令和6年度土地改良技術 近畿農政局管内国営事業外部技術者活用業務

第1回 和歌山平野地区 新溝支線水路下流部建設にかかる設計業務打合せ  
議事次第 (案)

## 2.5.2 第1回設計業務打合せ資料

和歌山平野地区新溝支線水路下流部建設に係る設計業務打合せ  
令和7年2月18日

推進工縦断面図

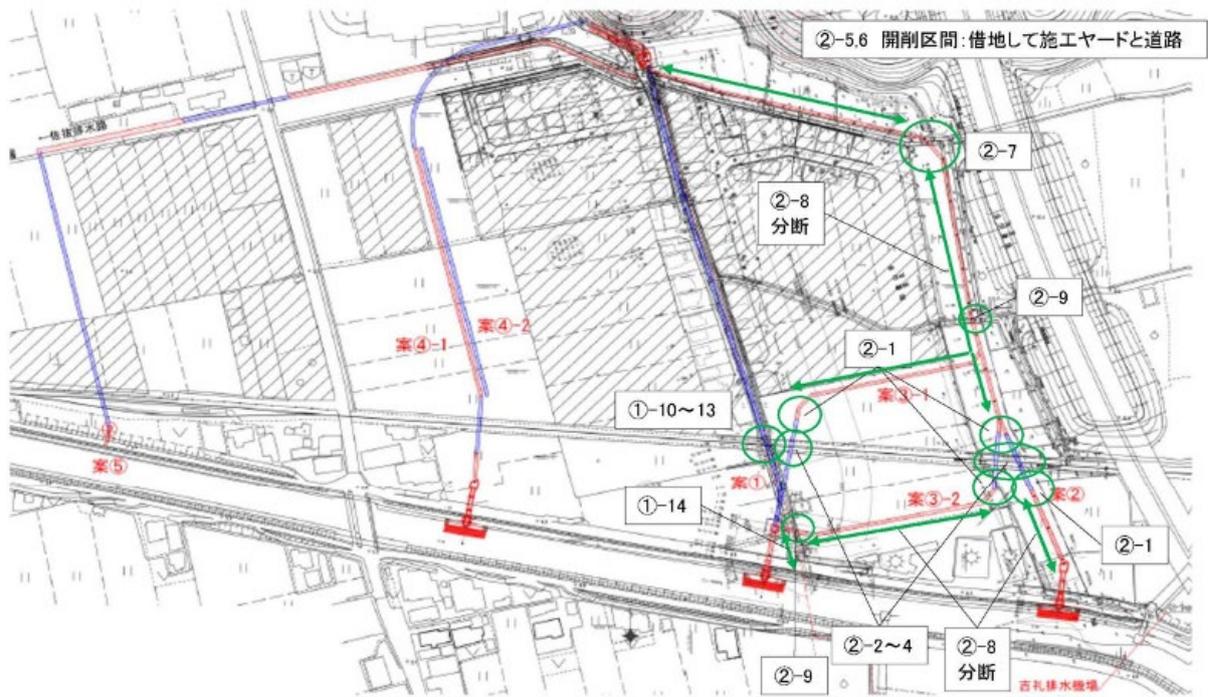
No.	項目	外部技術者助言要旨	事業所対応方針案
①	案1		
1	発進立坑 (分水槽)	・地表面に勾配があり、高低差があるため、平坦な施工基面の造成(盛土等)が必要となる。	切り盛りにより施工基面を整備する。
2		・近傍に民家があるため、騒音対策、振動対策の検討が必要である。	鉄道横断の夜間施工による防音ハウスの必要性を検討中。土留め施工時の施工機械の選定による振動対策を行う。
3		・推進工事の発進ヤードが狭小であり、資材運搬車両の出入り、仮置きスペース、重機配置の検討が必要である。	現場への進入路、施工ヤードを検討する。
4		・泥質片岩が GL-6m 付近以深に分布しており、土留めの変形、背面沈下が懸念される。変位の確認、影響の検討、対策の検討、また、土留め下端に岩盤が干渉するため、土留め工法の選定検討が必要である。 ・土留め工法については、ライナープレート土留めは、地下水位が高いため、適用するには薬液注入工法等で周囲と底版を止水する必要がある。鋼矢板であれば周辺民家もあるため、硬質地盤クリア工法を検討すると良いと思われる。	分土工施工時の土留め工法を検討中。  硬質地盤クリア工法は同地区他現場(風化泥質片岩)で施工不能であったため、経済性及び振動対策から全周回転式オールケーシング工法+鋼矢板打設を考えている。
5		・1つの土留掘削の中であれば深い方の床付けまで掘削し、深い方の構造物を浅い方の底面以上まで構築したあと、埋め戻しができる。ただし、埋め戻し土を転圧できても沈下するおそれがあるため改良土とするのが適切と考えられる。	推進工施工時は分水榦の深い方の土留めだけを行い、分土工上部の造成時に開削・一部土留めにより施工を行う。  低い榦の下方は軟弱のため、地盤改良を考慮する。

No.	項目	外部技術者助言要旨	事業所対応方針案
6	発進立坑 (分水槽)	・開削区間であれば施工ヤードへの出入りが制限されるため、別途工事用道路を造成するか、路面覆工を計画しての通行となる。	工事用道路の造成が必要となる場合がある（検討中）
7	推進工	・佐抜排水路の下を通過するため、変状が発生する可能性がある。佐抜排水路の機能・健全性確保が必要である。	佐抜排水路は一時的に取壊し可能なため、変状が発生した場合には対策を行う。または、地盤改良を行う。
8		・発進から20m区間（岩盤→Ac層）で、岩盤に乗り上げる可能性がある。岩盤傾斜の把握のため、R5-B2~No.2間で土質調査の追加が必要である。また、岩盤の硬さの把握は必要であり、ビットの選定検討が必要となる。（ビットの選定は岩盤の掘進距離と硬度（一軸圧縮強度）によって決定、協会や推進専門業者に聞き取りが必要）	現時点で岩盤線を調査する計画はない。 推進専門業者に確認したところ、岩区間が短いため、岩区間は回転速度を下げて掘削し、土砂区間では通常の速度に戻して掘削するとのこと。
9		・推進区間地表の道路際用水路の一部区間に梁があったため、水路が補強されており、地表面が軟弱であり、地盤変状発生区間である可能性が高い。	/
10	推進工	・和歌山電鉄の杭の深さを確認できないため、横断部分は線路閉鎖で夜間施工にて行うことも考えられる。また、杭がない場所を通過すれば土被りを浅くできると考えられる。	橋台の杭長は資料からしか確認できない。 鐵道との協議により、鐵道横断区間は鐵道の運行が無い夜間に行う。 杭の無い区間（バラスト基礎）は、推進管径の3倍の離隔を確保する。
11		・鐵道の下を通過することから近接協議が必要となる。近接施工協議による施工上の制約が考えられる。	現在事前協議を行っているが、解析により軌道の変位を求め、基準値を超える場合は地盤改良などの対策が必要になる。

No.	項目	外部技術者助言要旨	事業所対応方針案
6		・佐抜排水路との交差部の施工については、推進工法を選択した場合、工事区間が分断される。	
7		・鉄道横断、佐抜排水路の2箇所において推進工法を採用した場合、農耕者用の道路が必要となる。	佐抜排水路は時期により流量が少ないため一時的な撤去が可能であり、施工時期を選定すれば開削で施工が出来る。 鉄道横断部は工事用進入路を計画する。
8		・農道部分の支障物については試掘調査が必要である。	地下埋設物調査により、水道・ガス管などの調査は必要。
	全体		
1	和歌山電鉄 軌道下横断	・軌道への影響を解析しているが、他に防護工として通過前に薬液注入、滑材の即時補足注入等があるが、鉄道事業者との協議が必要である。協議としては、以下が挙げられる。 ①施工中の軌道計測 ②推進による影響低減のための地盤改良 ③作業可能時間帯 ④工事中的見張り員配置 ⑤その他防護（簡易工事桁など）また、それぞれについて軌道に対して安全性の検討が必要である。	鉄道との事前協議を行っている。
2	既設水路下 横断	・既設水路を横断するため、推進施工時期は水の少ない時期を選定した方が良い。	
3	推進工の進 行方向	・シールド工法であれば、下流側を発進にできるが、推進工法であれば通過後は鉄道下を推進管が動くこととなるため、管理者から条件を付けられる可能性がある。そ

No.	項目	外部技術者助言要旨	事業所対応方針案
		のため、上流側から発進する計画が最良である。	
4	開削施工時	<ul style="list-style-type: none"> <li>・ AC1、AC2層は腐食土を含むため、開削による函渠布設や水槽構築後、矢板を撤去する時に構造物の沈下の恐れがある。同時充填などを検討する必要がある。</li> <li>・ 同時充填の選定基準はないが、土留背面の影響解析等から近隣構造物等の沈下や変形を推定し、その程度が大きければ（床の傾斜3/1000等）対策を行い影響を抑制する。</li> </ul>	<p>土留め矢板が構造物に近接し引抜時に他の構造物等に影響がある場合は、土留矢板の存置で計画する。</p> <p>どうしても矢板を抜く必要がある場合は、引抜時に発生する空洞に引抜と同時に充填する工法を採用する。（GEOTETS工法等）</p>
5	和田川改修工事との施工調整	<ul style="list-style-type: none"> <li>・ 和田川は和歌山市で河川改修工事が進められており、工事箇所付近まで進捗している。樋門設置と護岸改修の調整ができれば効率的に施工ができるのでは。</li> </ul>	和田川右岸の河川改修工事と調整して工事を進める計画である。
6	和田川への放流位置	<ul style="list-style-type: none"> <li>・ 改修により和田川の容量が大きくなることを見込んで、吉礼排水機場に近接できないか解析してはどうか。</li> </ul>	地元協議により機場に近接できない。
7	和田川への放流水位	<ul style="list-style-type: none"> <li>・ 新溝支線水路の流量の多い時期は限定されるのか。豊水期と重ならなければよいという考えは出来ないのか。</li> </ul>	河川放流時の河川水位は、和田川に放流する他地区に合わせ1/10確率水位としている。
8	鉄道軌道横断部の推進工以外の工法	<ul style="list-style-type: none"> <li>・ 鉄道横断部については、一般的な推進での横断のため3D以上の土被りを要求されているが、鉄道事業者との協議とはなるが①仮線工法、②工事桁工法、③非開削工法により土被りを極端に小さくすることができ、その場合サイフォンにする必要がなくなる可能性もある。以下に設計上における留意点を記載する。</li> <li>・ 佐抜排水路との交差箇所と和田</li> </ul>

路線比較検討図(案1, 案2-1, 案2-2)

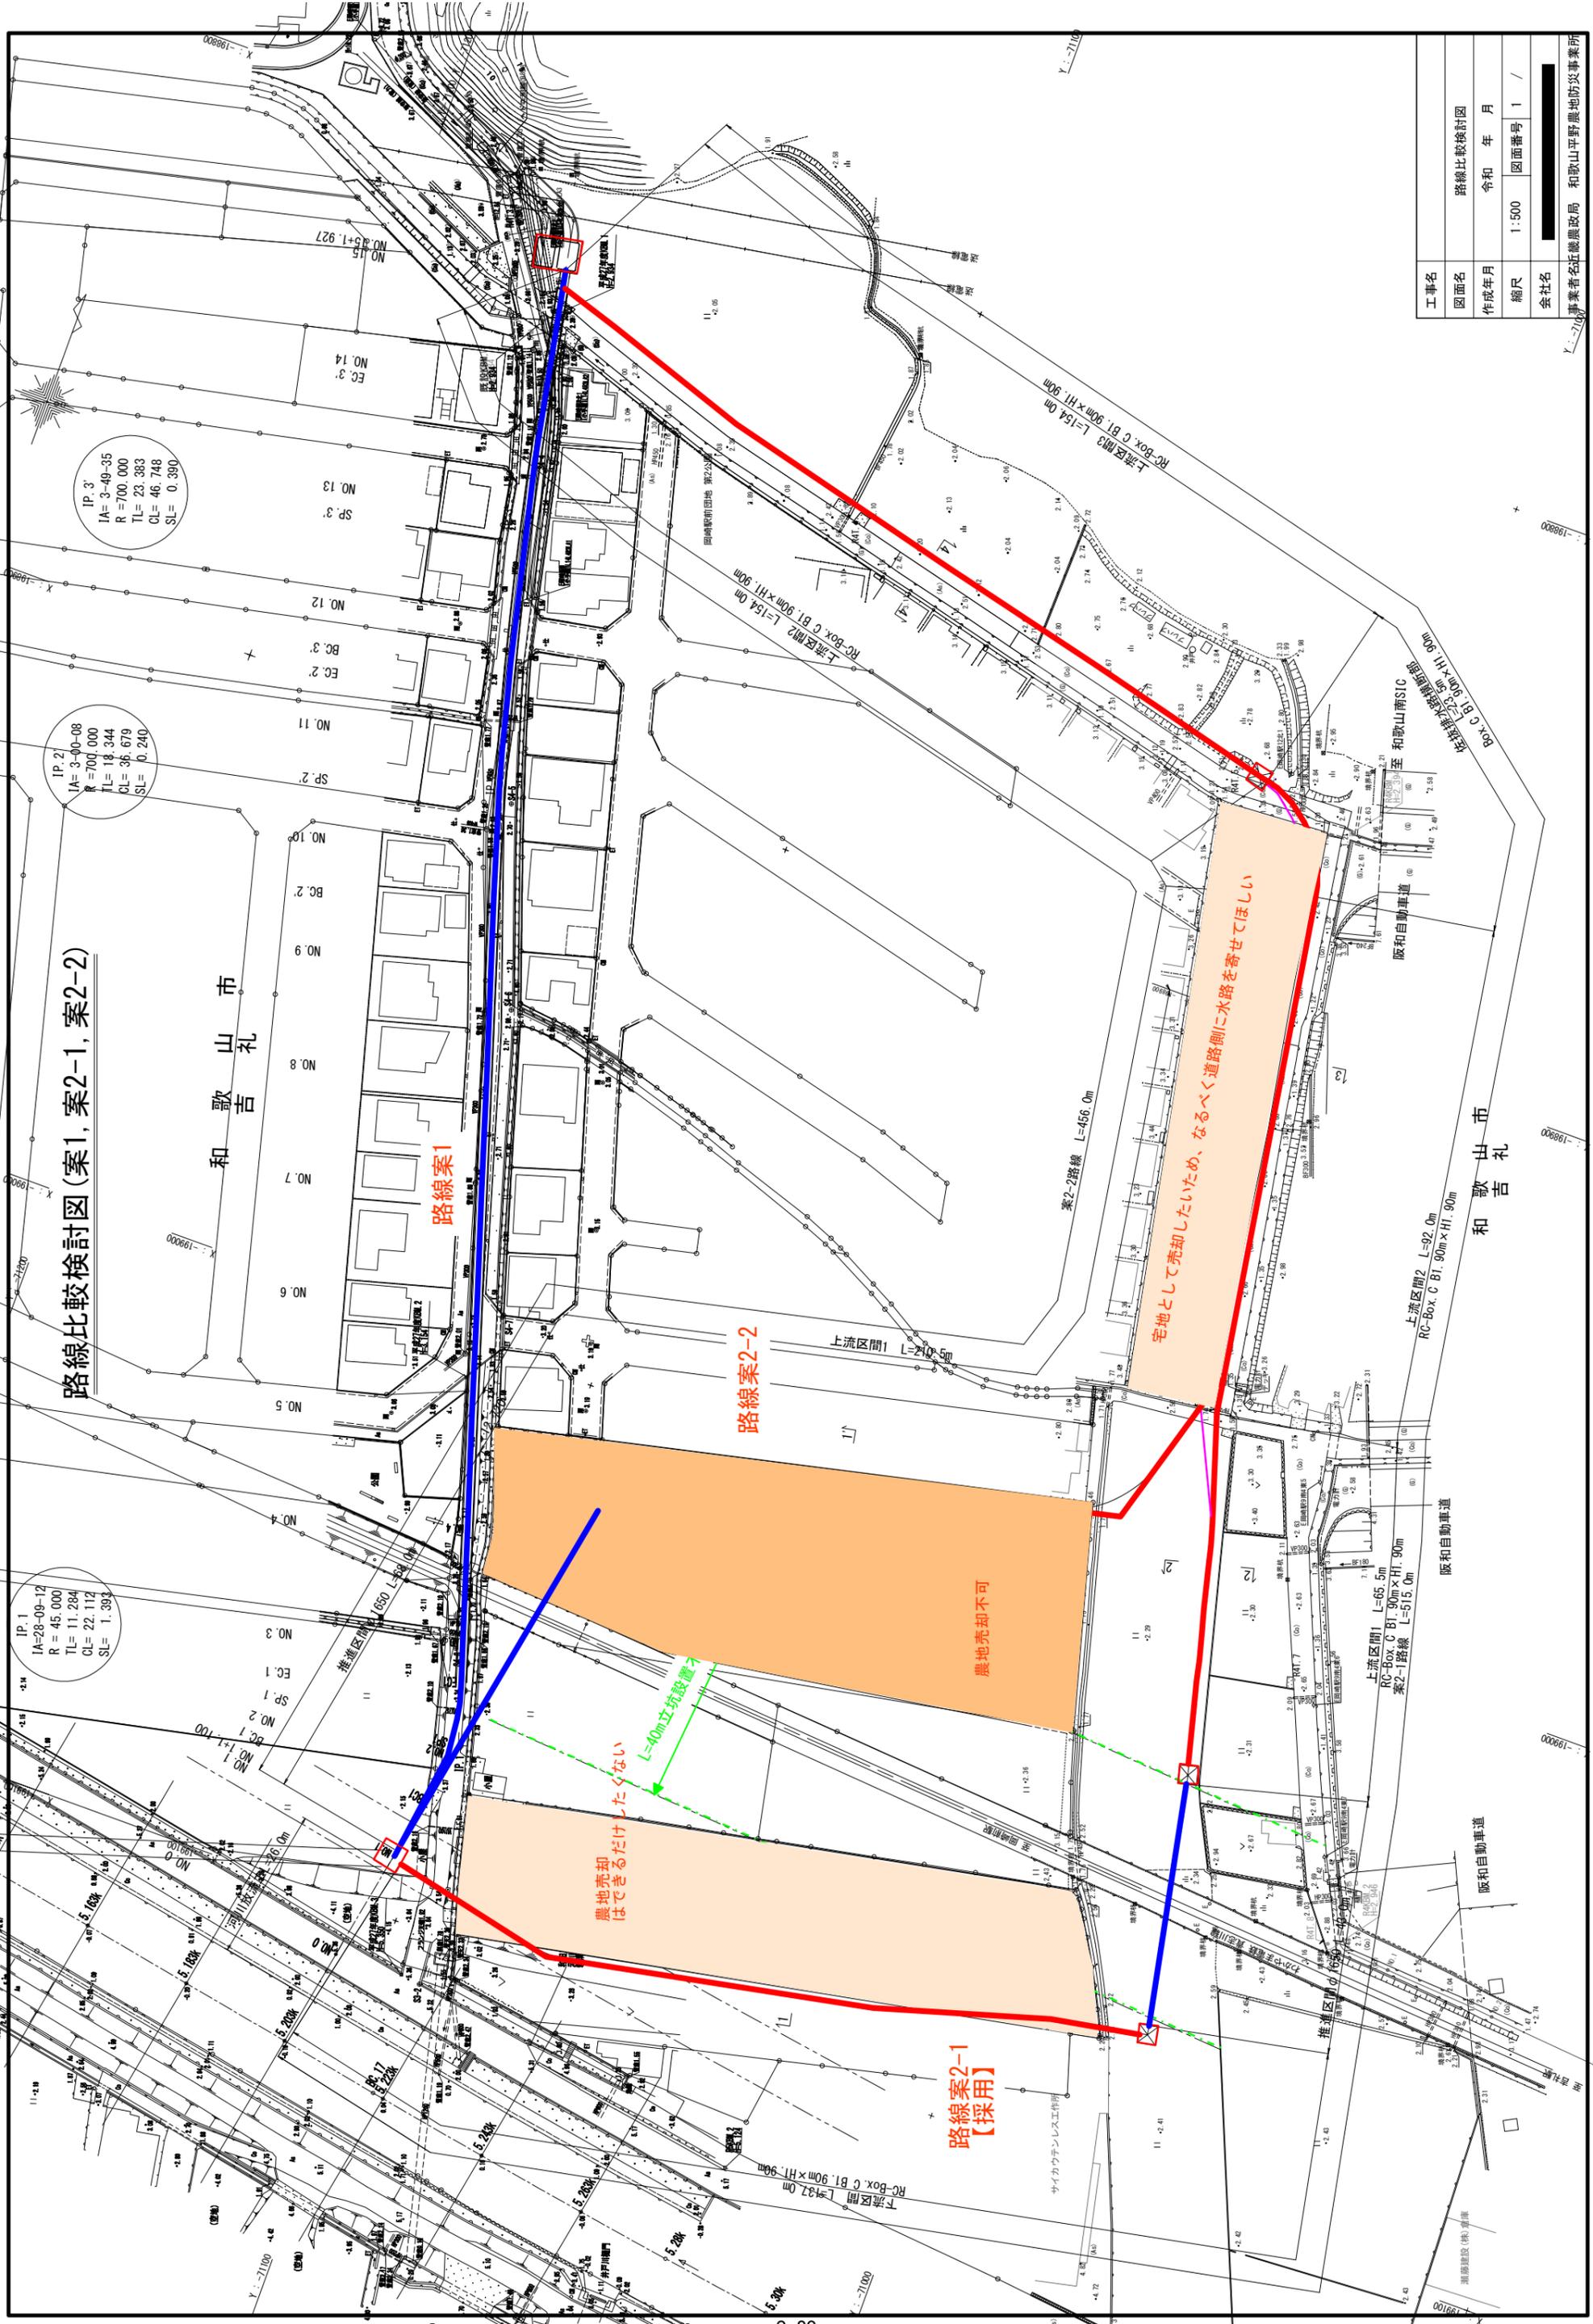
議 事 内 容	
■■■■■	路線を案-2に変更したことにより、構造面、コスト面共に落ち着いたものになった印象。また、推進工施工に伴う騒音対策については、案-1の発進立坑が住宅に近接しており、気がかりな点であったので、案-2への路線変更は良いと思う。
■■■■■	案-2に変更することにより、構造物の位置が浅くなり、コスト縮減になるとともに施工や維持管理も容易になると思う。
事業所	当初計画の案-1については、FEM解析による沈下量予測で、上部の道路で10mm、外構（住居塀）で5mmとの解析結果であったこともあり、事業所としても同ルートでの施工に若干の懸念を抱いていたところであったが、外部技術者の意見も踏まえ代替案を検討しているところ。但し案-2ルートの用地買収については厳しい交渉となる可能性もあり、用地交渉結果によっては案-1に戻る可能性もゼロではない。案-1の推進工施工は選択すべきでない理由があればご教示願いたい。
■■■■■	設計者に伺いたい。FEM解析において施工路線の上部を平行している既設用水管が図上に示されておらず、解析メッシュにも入れていないものと思われるが、既設用水管の沈下等の影響をどのように考えているか。以前、上部に構造物のある推進工で沈下した事例を知っており、気になったところ。
■■■■■	既設用水管は被り1.0～1.2mと浅い位置にあり、推進工の約10m深と距離があるので影響は出ないものと考えている。管はコンクリート管で、許容沈下量も十分ある。
■■■■■	地表面で9～10mm沈下すると、用水管にも影響があるのでは。
■■■■■	地盤と一緒に動くのであれば問題ないと考えますが、不等沈下が発生した場合も考慮して対策を考えたい。
■■■■■	推進工の発進地点に岩盤が出ており、その先は粘性土となっている。当該ルートは住宅地内に在り中間立坑を設置することができないので、ビットの選択が重要になる。このため、推進工着手の前に岩盤層がどこまであるのかボーリング調査を追加し精度を上げることが必要である。
■■■■■	推進工法の機材製造会社に当該ルートのような岩盤と粘性土が連続する地層での施工が可能か尋ねたところ、岩盤掘進時は遅い速度で進めば対応可能とのことであった。

（外部技術者意見）同路線案については、住宅地近傍であり、かつ軟弱地盤の中を通過することとなるため、同区間を避けボックスカルバート（開削工事）で和歌山電鉄線路付近まで到達する案-2 又は案-3 での実施が望ましい。

（事業所見解）基本的に案-2 又は案-3 での実施とするよう設計を進めて参りたい。

### 和歌山鉄道横断区間横断面図

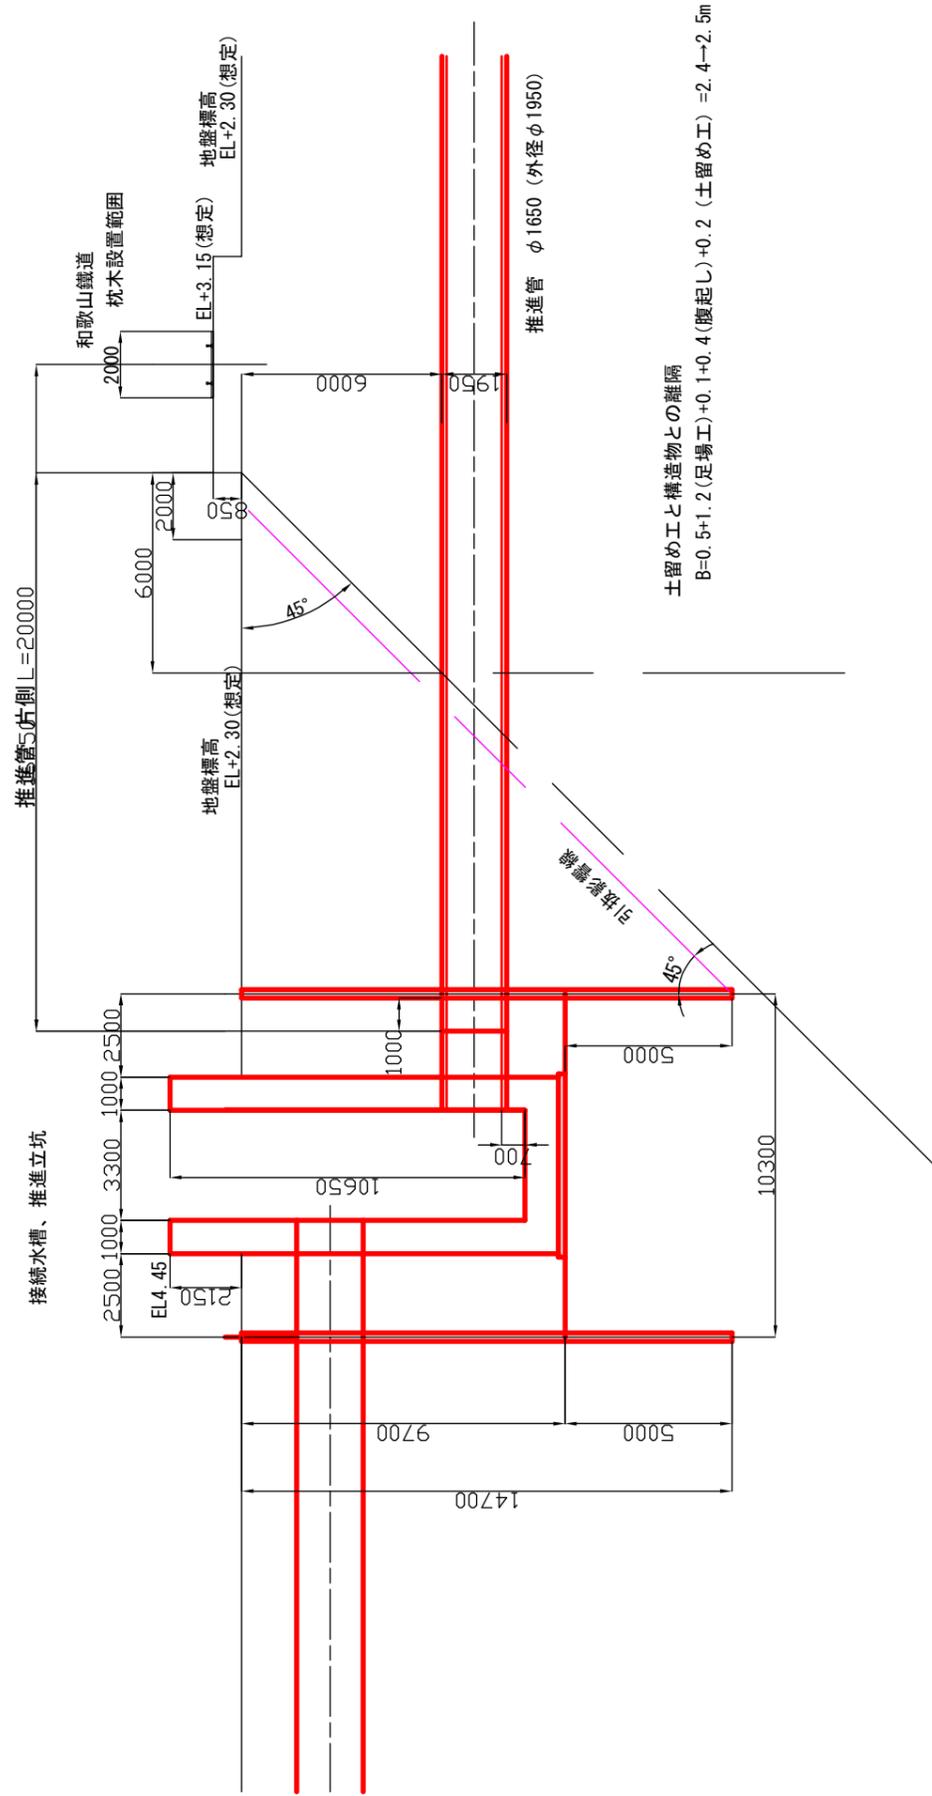
<table><tr> <td style="width: 10%; background-color: black; color: black;">[REDACTED]</td> <td>資料図面-4 左抜排水路横断面図で、接続柵から下流に向かっては登り勾配になっているか。</td> </tr></table>

<table><tr> <td style="width: 10%; background-color: black; color: black;">[REDACTED]</td> <td>資料図面-4 左抜排水路横断面図で、接続柵から下流に向かっては登り勾配になっているか。</td> </tr><tr> <td style="background-color: black; color: black;">[REDACTED]</td> <td>然り。しかし当該部分は満流のサイホン構造となっている。</td> </tr></table>
